SERVICE INFO – INA 0120

Diferențele vizuale la tachmentul 422 0236 10

Audi:	A3
Seat:	Leon, Mii
Škoda:	Citigo, Octavia
VW:	Golf VII, Jetta III, Up
Motorizare:	1.0, 1.0 EcoFuel, 1.2 TSI, 1.4 TSI, 1.4 TSI Hybrid
Nr. id. piesă:	422 0236 10
Nr. OE:	04E 109411 H 04E 109411 J

Fig. 1: Versiunea 1

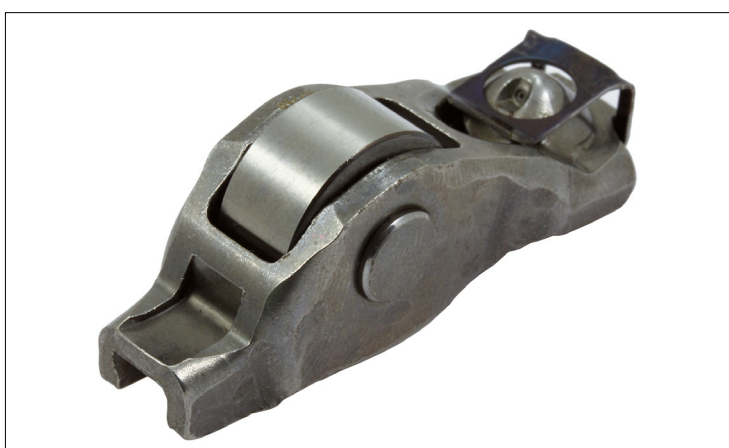
Două tipuri diferite de tachment (Imaginea 1 și Imaginea 2) pot fi montate pe motoarele menționate mai sus. Acestea diferă între ele doar prin aspect, amândouă îndeplinesc cerințele tehnice.

De aceea, Schaeffler oferă numai tipul de tachment din Imaginea 1, cu nr. art. 422 0236 10.
